POLICIE ČESKÉ REPUBLIKY  
Krajské ředitelství policie Středočeského kraje  
Územní odbor Příbram  
Dopravní inspektorát  
Žežická 498, 26123 Příbram V - Zdaboř

Č. j. KRPS-10027-8/ČJ-2019-011106

**Podnět k umístění svislého DZ A12a a vyznačení vodorovného DZ V15 (se symbolem A12a) na silnici č. II/174, ulice Blatenská - Březnice II/174**

V15 + symbol A12a

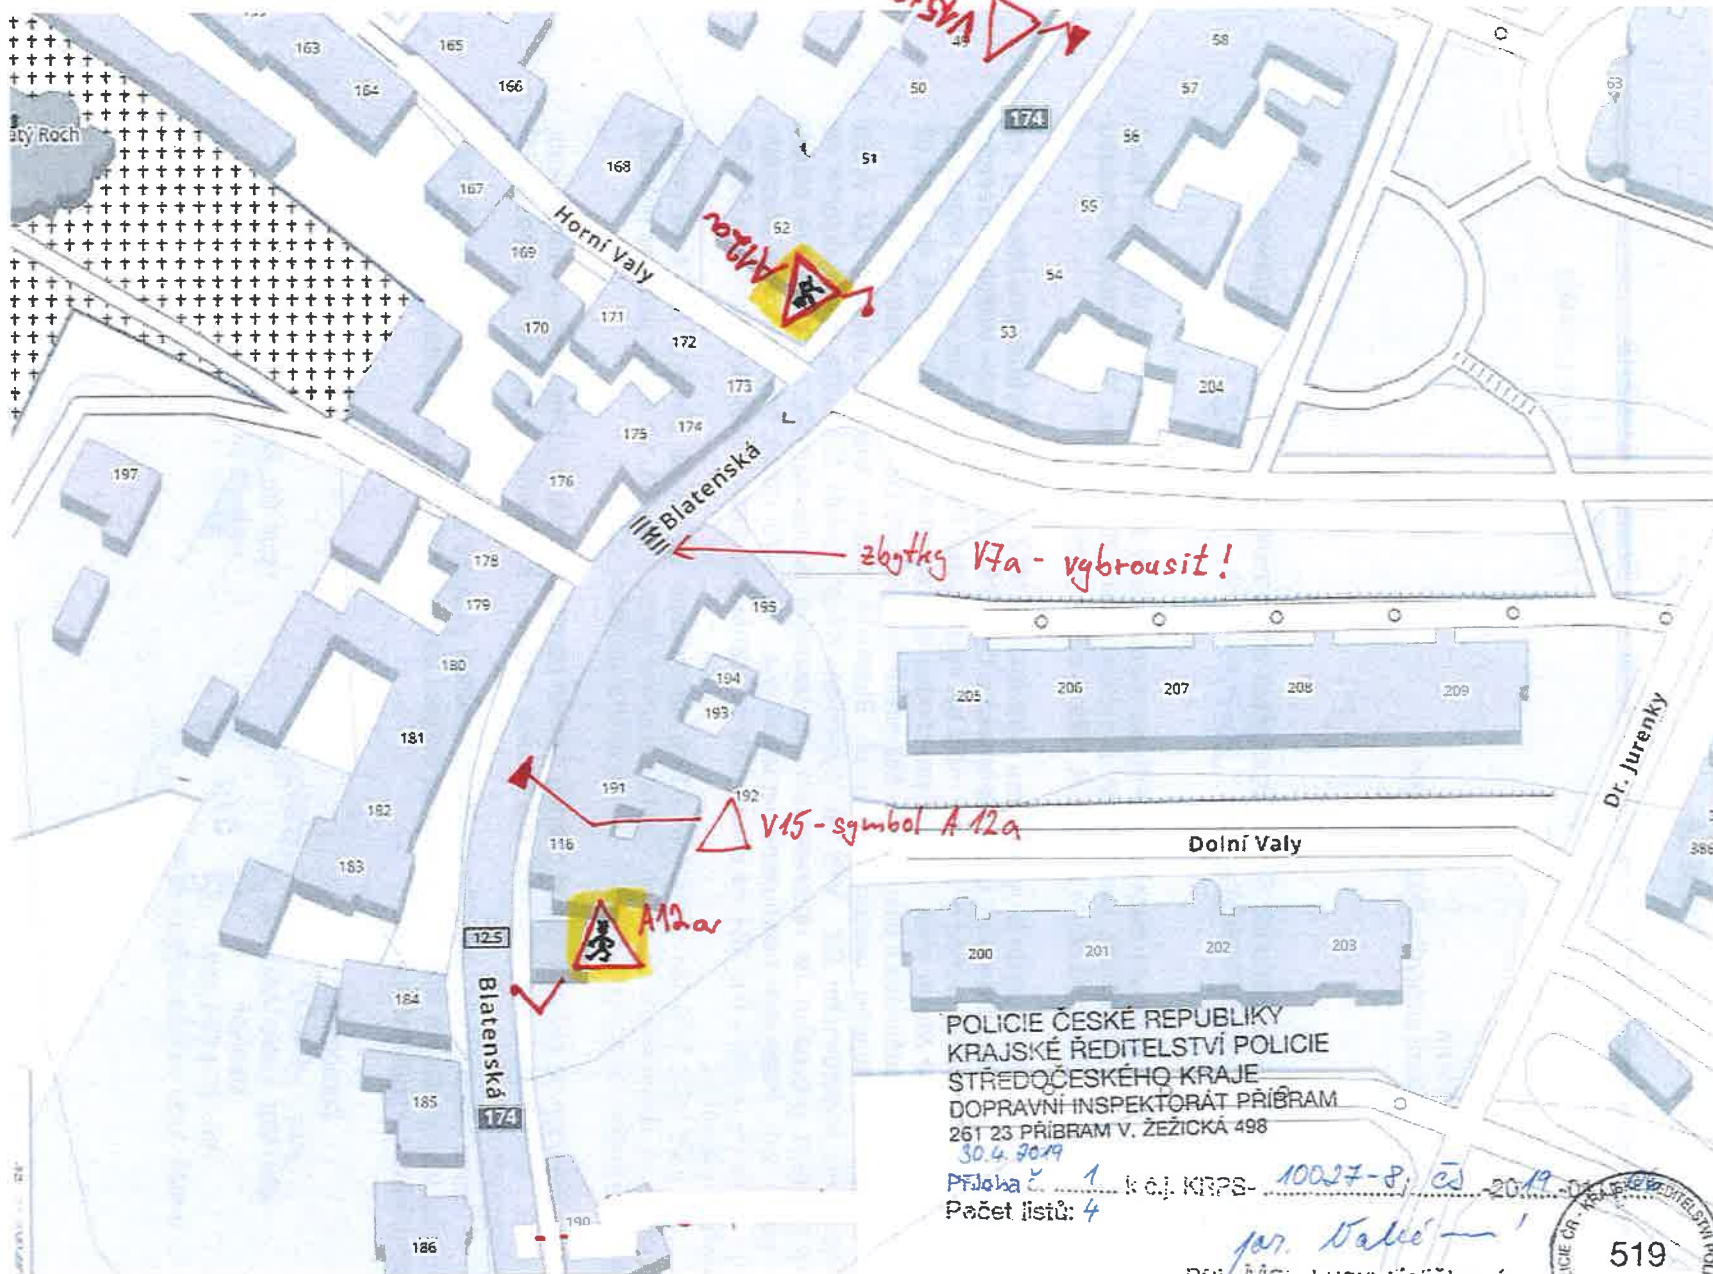
Dále navrhujeme osazení úseku ul. Blatenská v obou směrech svislým DZ A12a a vyznačení vodorovného DZ V15 (se symbolem A12a). Svislé DZ A12a doporučujeme ve zvýrazněném provedení na retroreflexním žlutozeleném fluorescenčním podkladu. Ve směru do centra v ul. Blatenská navrhujeme umístění cca 60 - 70 metrů od zrušeného přechodu pro chodce na úrovni u č.p. 184; ve směru jízdy od náměstí na úrovni rodinného domu č.p. 52, dle návrhu umístění DZ.

Trvalé VDZ V15 (se symbolem A12a) navrhujeme umístit na silnici č. II/174 ve směru do centra ul. Blatenská přibližně na úrovni rodinného domu č. p. 191, ve směru jízdy od přibližně na úrovni konce rodinného domu č.p. 49, dle návrhu umístění VDZ.

BŘEZNICE ul. II/174

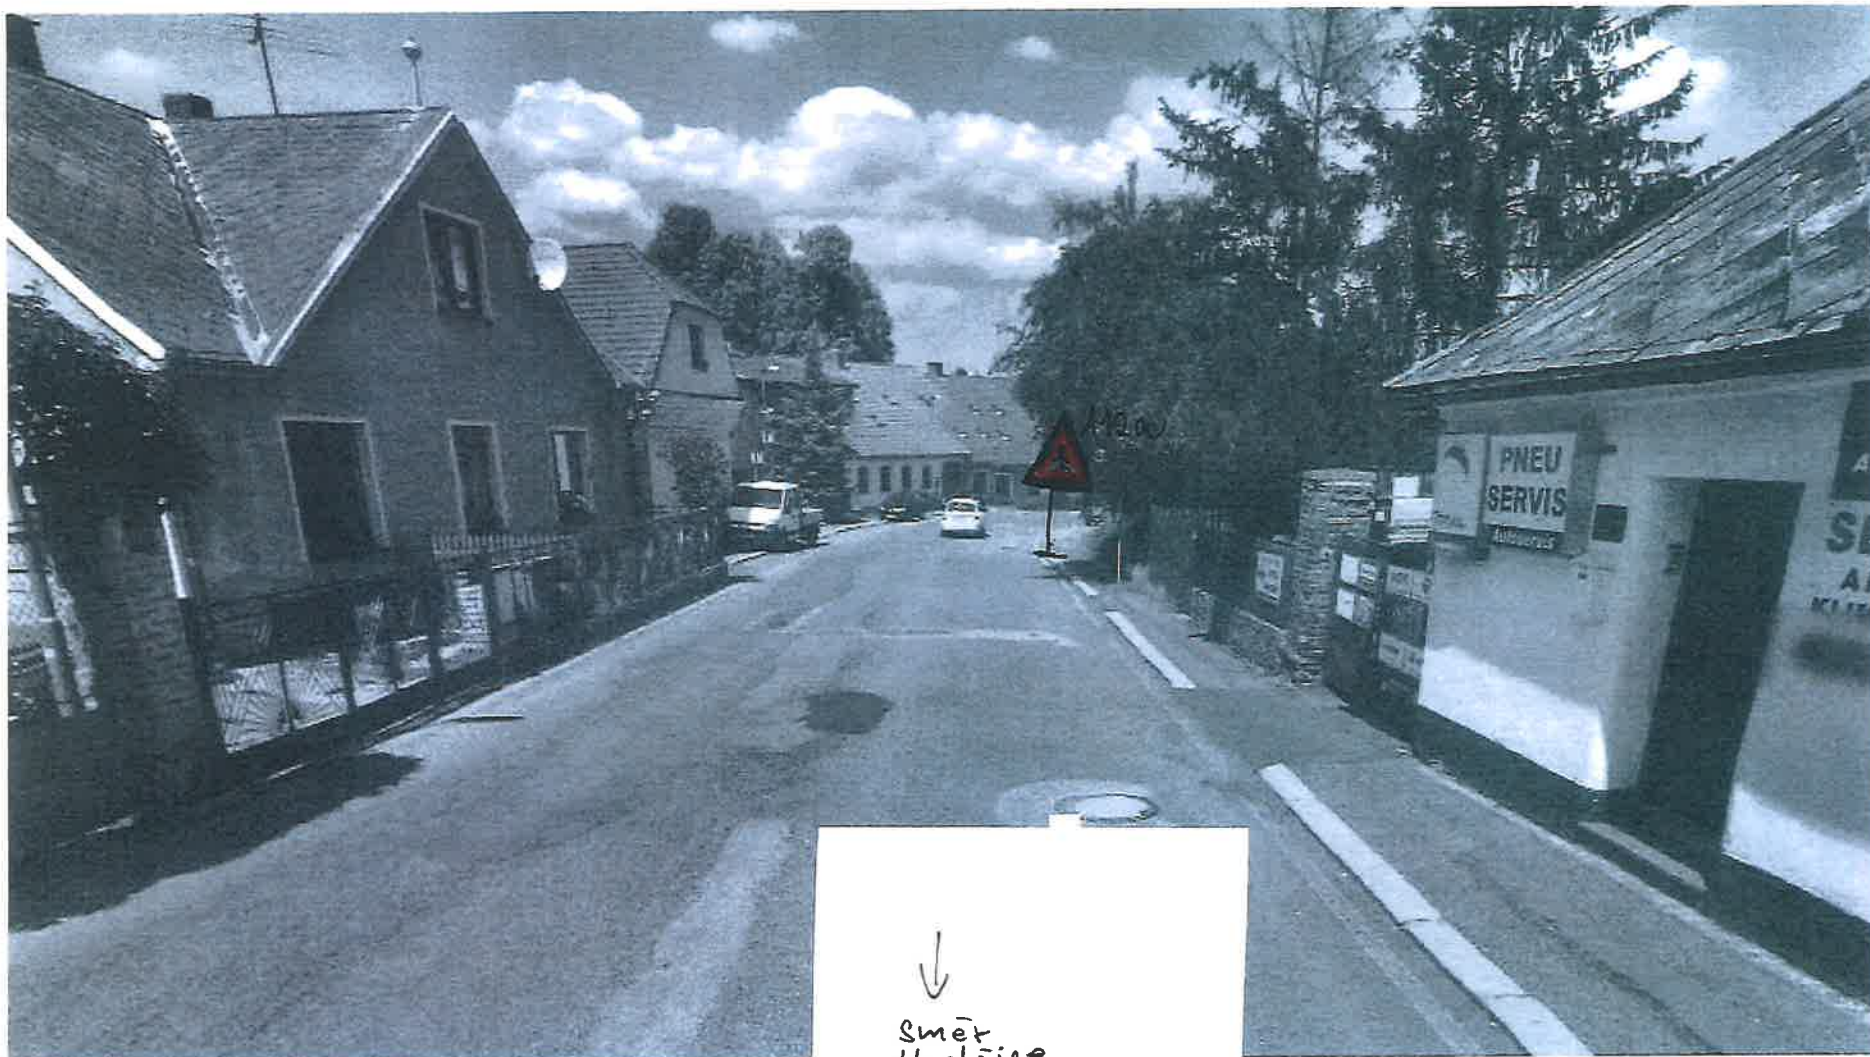
**Tímto dáváme podnět k řádnému vybroušení VDZ V7a (přechod pro chodce) na silnici č. II/174 v obci Březnice, ulice Blatenská u č.p. 176.** VDZ V7a je stále viditelné, přestože přechod pro chodce byl zrušen a VDZ V7 mělo být vybroušeno. Pro chodce tím vzniká nebezpečí tím, že si myslí, že zde je stále přechod pro chodce a podle toho se v místě chová, ale řidič už přechod v místě neočekává a dostatečně včas nevidí, neboť svislé DZ IP6 bylo odstraněno.
